Presentazione di osservazioni relative alla procedura di:

Il Sottoscritto **Leonardo Rombai**, a nome dell'associazione **Italia Nostra Onlus Sezione di Firenze**, di cui è presidente

Codice procedura/ID 9773 – Impianto Eolico “Badia Wind” per la produzione di energia da fonte rinnovabile mediante l'installazione di n. 9 aerogeneratori in Alta Valmarecchia nel comune di Badia Tedalda (AR) – Istanza del 26/04/2023

Figura 2 – Rappresentazione su mappa dei progetti di impianti eolici dalla quale si evidenzia la commistione dell'impianto "Badia Wind" con gli impianti nominati "Poggio Tre Vescovi" e "Badia del Vento".

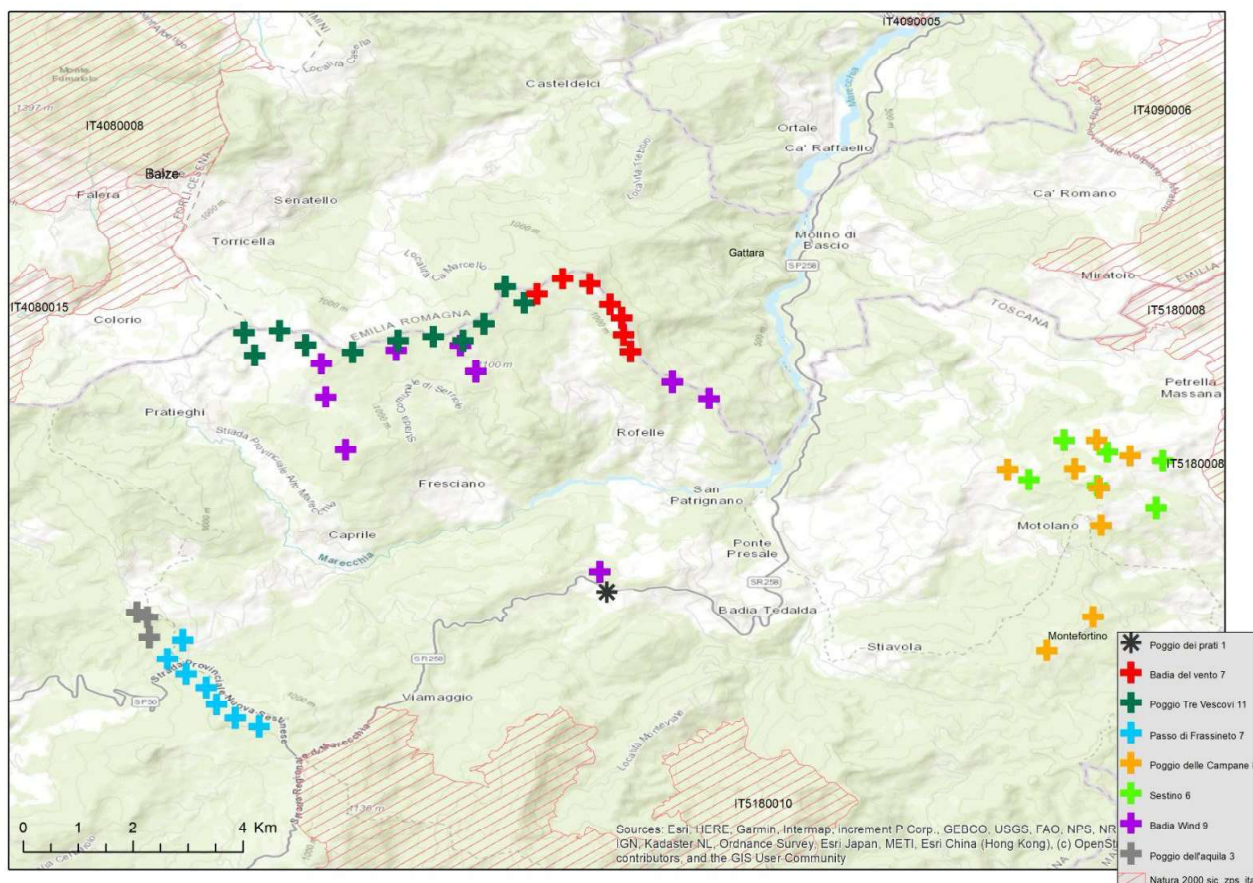
Dalla menzionata rappresentazione, si evidenzia che alcuni degli aerogeneratori del progetto “Badia Wind” in esame, insistono nelle stesse aree dell'impianto denominato “Poggio Tre Vescovi” proposto dalla Società Badia Tedalda Eolico S.r.l. mentre altri aerogeneratori sono adiacenti all'impianto denominato “Badia del Vento” proposto dalla Società Fera S.r.l.

Figura 3 – Rappresentazione su mappa dei progetti di impianti eolici dalla quale si evidenzia la commistione dell’impianto “Badia Wind” con l’impianto “Poggio Tre Vescovi” e la distanza dei quattro aerogeneratori che andrebbero in collisione.

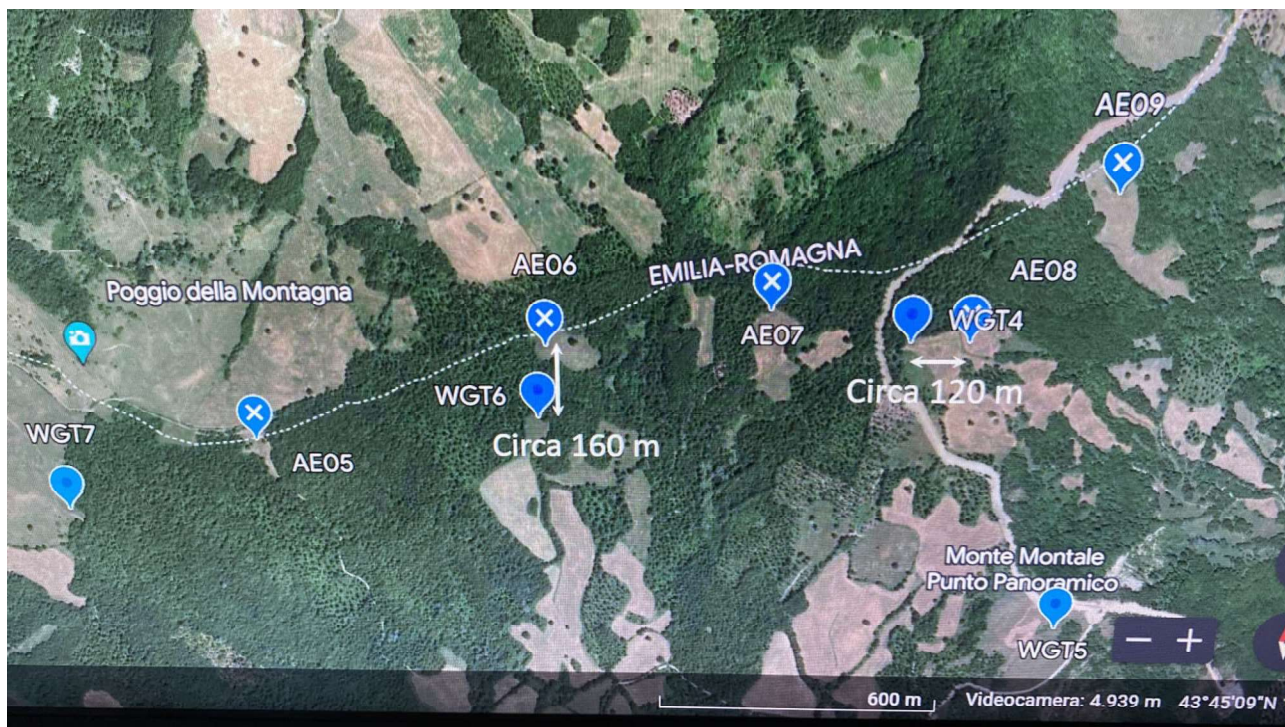
La commistione degli aerogeneratori data dal coacervo di progetti eolici che insistono nello stesso territorio del Comune di Badia Tedalda (AR) è talmente evidente che alcuni dei rotori delle torri eoliche andrebbero a collidere tra di loro. WGT4 e WGT6 di Badia Wind si trovano infatti a circa 120 m e 160 m di distanza dai due aerogeneratori dell'impianto "Poggio Tre Vescovi" (i rotori dei due impianti hanno un diametro di circa 170 m).

Fig. 7 – Estratto relazione paesaggistica. A pag. 64 si rappresenta l'assenza di vincoli ai sensi dell'art. 136 del D. Lgs. 42/04 omettendo la rappresentazione degli aereogeneratori e dei beni tutelati presenti nella confinante regione Emilia Romagna.

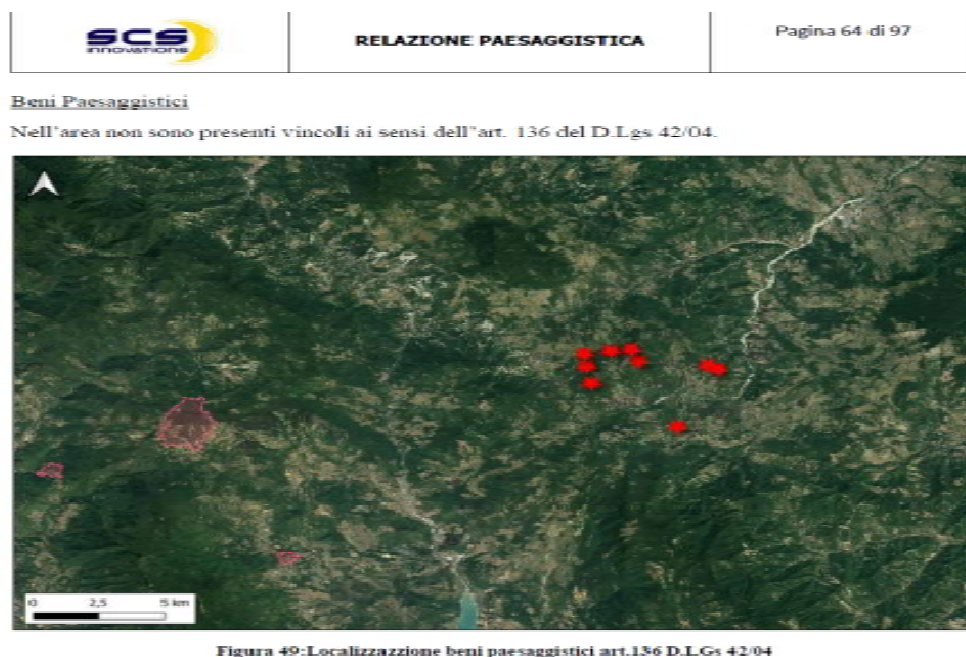
Prima di prendere in esame i beni sottoposti a tutela nell'area in cui insisterebbe questo impianto, **non si possono sottacere anche in questo ambito le omissioni riportate nella documentazione progettuale** presentata dalla società proponente, secondo cui non esisterebbero beni tutelati. Tali asserzioni sono ripetute in più parti degli elaborati progettuali, a titolo esemplificativo e non esaustivo si riporta la pagina 64 della relazione paesaggistica in cui è stata omessa la rappresentazione delle pale eoliche e sono stati omessi anche tutti i beni tutelati presenti nella confinante regione Emilia Romagna, nel comune di Casteldelci (RN). (Figura 7).

Di seguito si rappresenta la reale situazione dei luoghi e si riportano i beni tutelati per i quali il progetto viola la fascia di rispetto prevista dalle attuali norme (distanza inferiore ai 3 Km).

Figura 8 - Alta Via dei Parchi che dal Monte Loggio prosegue per il Poggio Tre Vescovi (linea rossa). Nella stessa area è visibile il passaggio del metanodotto (area prospiciente alla linea gialla visibile per la fascia di abbattimento del bosco).

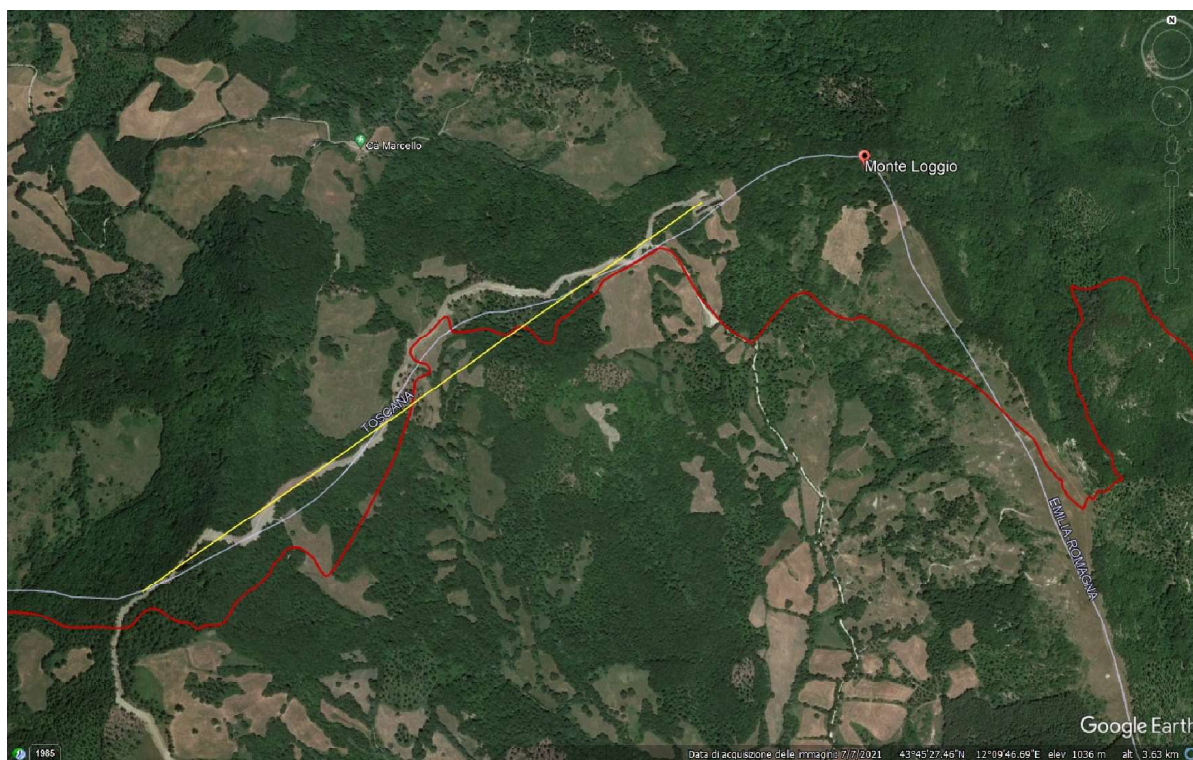
Diversi aerogeneratori del progetto Badia Wind (quelli in prossimità dell’impianto denominato Poggio Tre Vescovi – alcuni dei quali, lo ricordiamo ancora una volta, si sovrappongono - e quelli adiacenti all’impianto denominato Badia del Vento) si inseriscono in una rete sentieristica importante, organizzata dalla Fumaiolo Sentieri, ma soprattutto dal progetto della Regione Emilia-Romagna ALTA VIA DEI PARCHI, finanziato con fondi pubblici per 1,3 milioni di euro, infrastruttura culturale che sarebbe compromessa e penalizzata nella fruizione per la presenza degli aerogeneratori di siffatta dimensione.

Figura 9) Per Badia Tedalda a sinistra è riportata l'immagine del foto-inserimento modificata mentre a destra l'immagine dove si distinguono i loghi e le grafiche di Google.

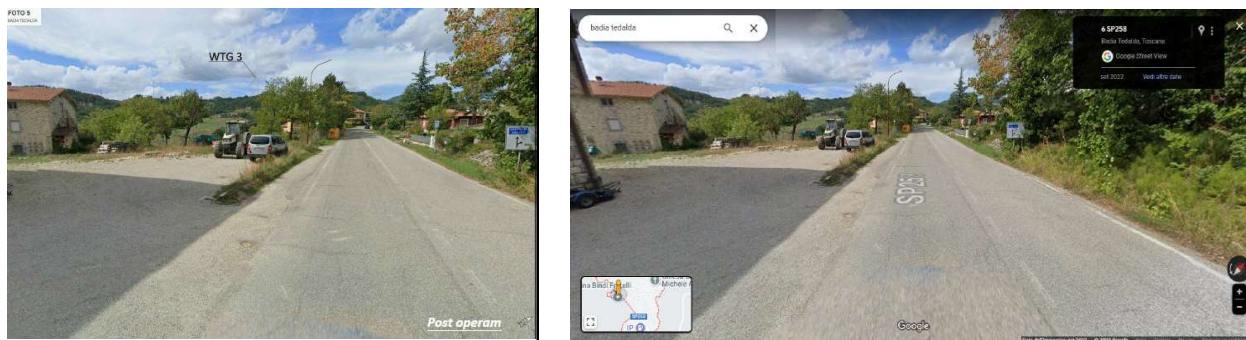
- **Non sono stati eseguiti rilievi fotografici dei luoghi**, infatti non vengono riportati in nessuno degli elaborati i punti di osservazione con l'inquadratura degli spazi fotografici, ottenendo così il risultato di omettere il reale stato dei luoghi. Prova ne sia che **la ditta proponente è arrivata addirittura a modificare le immagini catturate da “Street View” di Google a fronte di un’opera estremamente impattante (aerogeneratori alti 200 m) in un territorio di altissimo pregio come quello del Montefeltro e dell’Alta Valtiberina**. A titolo esemplificativo e non esaustivo si riportano alcuni esempi relativi a foto inserimenti di Badia Tedalda e Arsiccio dove sono messe a confronto le immagini di Street View tal quali disponibili su Google con a fianco le stesse immagini presentate dalla ditta proponente senza i loghi di Google e con i foto-inserimenti degli aerogeneratori (Figure 9 e 10)

- **Le immagini catturate con questa modalità, attraverso Google, non sono rappresentative ed i foto-inserimenti risultano falsati e portano ad eseguire valutazioni paesaggistiche ed ambientali incoerenti. La ditta proponente ha in questo modo omesso la reale rappresentazione dei luoghi e gli elaborati forniti sono anche per questa ragione inattendibili.**

Figura 15 -16_ SCS_BT_REL_Relazione Paesaggistica - Esempio di viabilità sulla quale si ritiene di poter far passare trasporti eccezionali a confronto con una immagine di mezzi impiegati per questo tipo di installazioni.

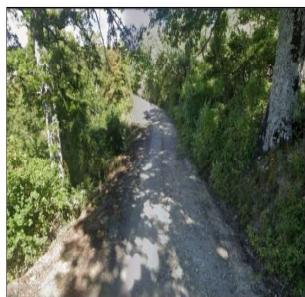
La viabilità esistente è infatti nella maggior parte dei casi costituita da mulattiere con tratti ad elevata acclività (Figure 15 - 16). Prova ne sia che nelle aree in cui è prevista l'installazione degli aerogeneratori non sono riuscite a transitare nemmeno le autovetture dei tecnici della ditta proponente.

Nonostante questa evidenza oggettiva, si arriva a dichiarare in più punti degli elaborati tecnici che non sono necessari interventi sulle strade esistenti, sulle quali si vorrebbero far transitare mezzi eccezionali per il trasporto delle componenti di aerogeneratori alti 200 m, omettendo in questo modo gli interventi che invece saranno effettivamente eseguiti e che andranno a sconvolgere una vastissima area di un territorio ad altissimo rischio idrogeologico dove insistono innumerevoli frane e dissesti. Tali interventi, andranno inoltre a determinare abbattimenti incontrollati di boschi in considerazione che i diversi percorsi attraversano nodi forestali primari di altissimo pregio.

Fig. 18 – Elaborato presentato dalla ditta proponente con evidenziati i tracciati per il passaggio dei cavidotti interrati e per l'ubicazione degli aerogeneratori che implicheranno massicci disboscamenti.

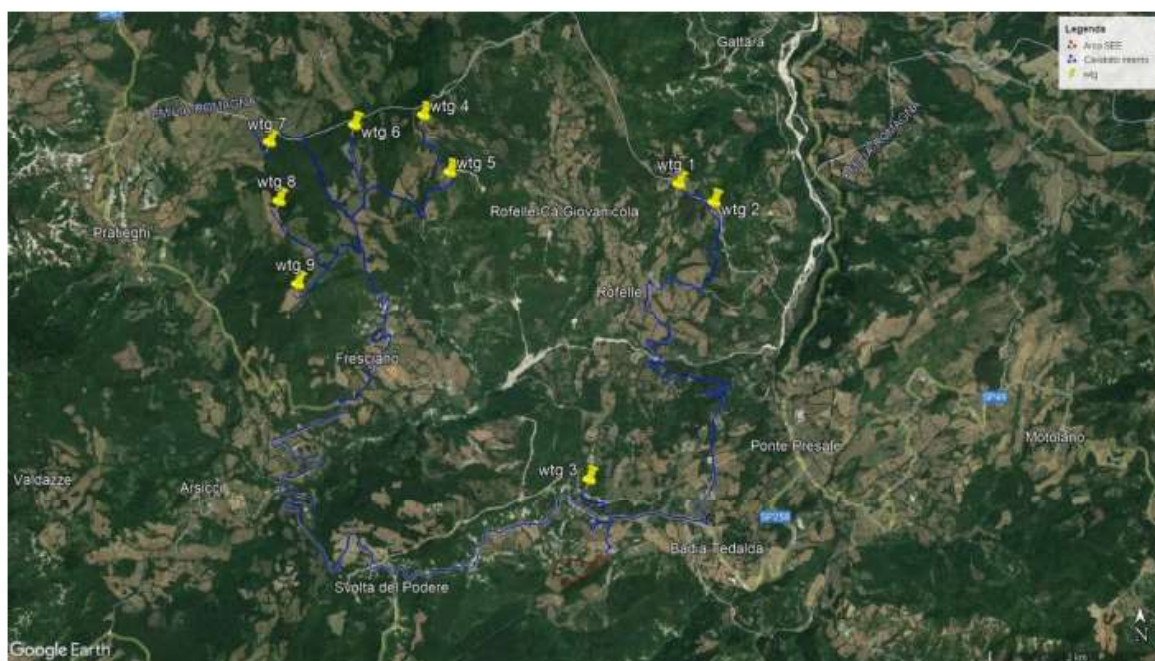
L'installazione delle turbine eoliche ovviamente **prevede la creazione di piazzole rettangolari e sbancamenti profondi del terreno e delle formazioni rocciose per la realizzazione delle fondazioni**, nonché per la realizzazione degli elettrodotti interrati, **con ampi disboscamenti di nodi forestali primari**, che andrebbero a sommarsi a quelli già effettuati per il recente passaggio del metanodotto, nonché per gli altri impianti di progetto estremamente impattanti che insistono sugli stessi crinali o sui crinali limitrofi. **Per avere contezza dei disboscamenti, la cui consistenza è stata completamente omessa dalla ditta proponente**, basta osservare l'elaborato con l'ubicazione degli aerogeneratori e i tracciati per i cavidotti, dove si osservano i **nodi forestali primari che sarebbero intaccati**. A questi si devono sommare i **disboscamenti per creare la viabilità idonea ai trasporti eccezionali** (Figura 18 e 19)

Figura 21_SCS_BT_REL_13_Relazione_Fattibilità_Geologica – Stralcio delle conclusioni della ditta proponente e della Pericolosità Geologica dello strumento urbanistico del Comune di Badia Tedalda.

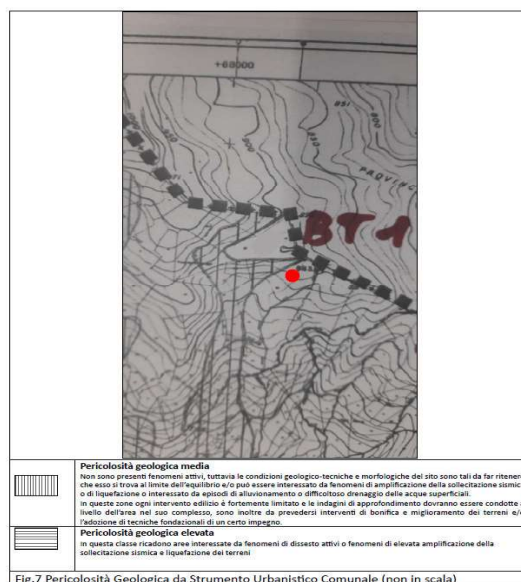
Nonostante questa situazione di estrema instabilità dell'area, le temerarie conclusioni della ditta proponente arrivano a dichiarare la fattibilità dell'opera "senza particolari prescrizioni" con la cieca pretesa di valutare solo le aree pianeggianti omettendo tutto l'intorno. Anche la valutazione di elaborati Comunali di valutazione dei pericoli geologici, fermi agli anni 90, destano non poche perplessità. (Figura 21).

Occorre infine evidenziare che nello studio geologico viene dichiarata la fattibilità dell'opera *“senza particolari prescrizioni”* **senza aver eseguito alcuna indagine geotecnica contrariamente a quanto previsto dalla normativa vigente**. Si arriva inoltre a dichiarare – contro ogni logica di tutela dei territori - che *“in fase di progetto esecutivo si effettuerà un’accurata ed esaustiva campagna di indagini”* nonostante le leggi tecniche sulle costruzioni NTC 2018 prescrivono che siano fatte indagini geofisiche sulle quali basare la progettazione che devono essere eseguite contestualmente alla presentazione del progetto e non in un secondo momento cioè nella fase esecutiva.

Figura 24 – Foto avvistamento di un giovane esemplare di aquila reale in zona Fresciano.

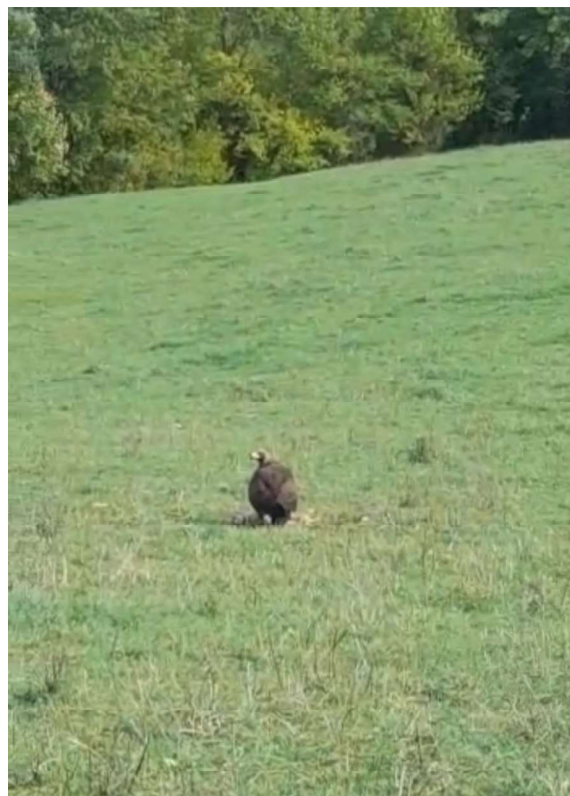
Ad ulteriore conferma, si segnala inoltre la presenza di aquila reale allegando una foto scattata nel 2022 (figura 24) in zona “Fresciano”, punto di osservazione a meno di 3 km di BT-03 e BT-09.
